Warszawa, 25.09.2024

Zapytania ofertowego na wykonanie przedmiotu zamówienia Sprzedaż, dostarczenie i wydanie sprzętu komputerowego na potrzeby wykonania umowy CYBERSECIDENT/489281/IV/NCBR/2021 o dofinansowanie projektu pn. „Identyfikacja, Kolekcjonowanie i ocena nieprzyjaznych operacji dezinformacyjnych w cyberprzestrzeni, prowadzonych w oparciu o narzędzia teleinformatyczne (IKONA)” zawartej w IV konkursie ogłoszonym przez Narodowe Centrum Badań i Rozwoju w Programie Badań Naukowych i Prac Rozwojowych CyberSecIdent – Cyberbezpieczeństwo i e-Tożsamość

**W odpowiedzi na pytania złożone przez Wykonawców, Zamawiający wyjaśnia, co następuje:**

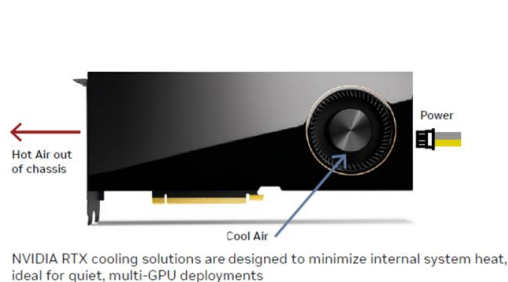
W przypadku zadania 3. ograniczenia konfiguracyjne wymuszają w profesjonalnych rozwiązaniach zakup kart graficznych w parach. Oznacza to, że aby zakupić w opcji kartę graficzną w przypadku niektórych serwerów do działania niezbędny będzie zakup formalnie dwóch dodatkowych kart graficznych, aby rozwiązanie było zgodne.

**Zamawiający w opcji wskazał specyfikację karty jaką ewentualnie planuje dokupić. W zależności od zaoferowanego przez wykonawcę sprzętu i wymagań dla danego sprzętu w zakresie dodawania dodatkowych kart, Zamawiający może dokupić jedną lub więcej kart. Aby rozwiać w tym względzie wątpliwości potencjalnych Wykonawców, Zamawiający dodał stosowną informację w OPZ Część 1,2,3.**

Zgodnie z treścią zapytania ofertowego, maksymalna wartość opcji: do 20% wartości części zamówienia, której dotyczy opcja. Oznacza to, że w ww. zakresie Zamawiający może dokupić sprzęt wskazany jako opcja.

Przykładowo w Części 2 jako opcja zostały wskazane dwie pozycje dysk i pamięć RAM, zatem w ramach opcji dodatkowo Zamawiający może dokupić dowolną liczbę dysków albo dowolną liczbę kości pamięci RAM albo określoną liczbę pamięci ram i dysków ale w taki sposób, aby nie przekroczyć 20% wartości części zamówienia, której opcja dotyczy.
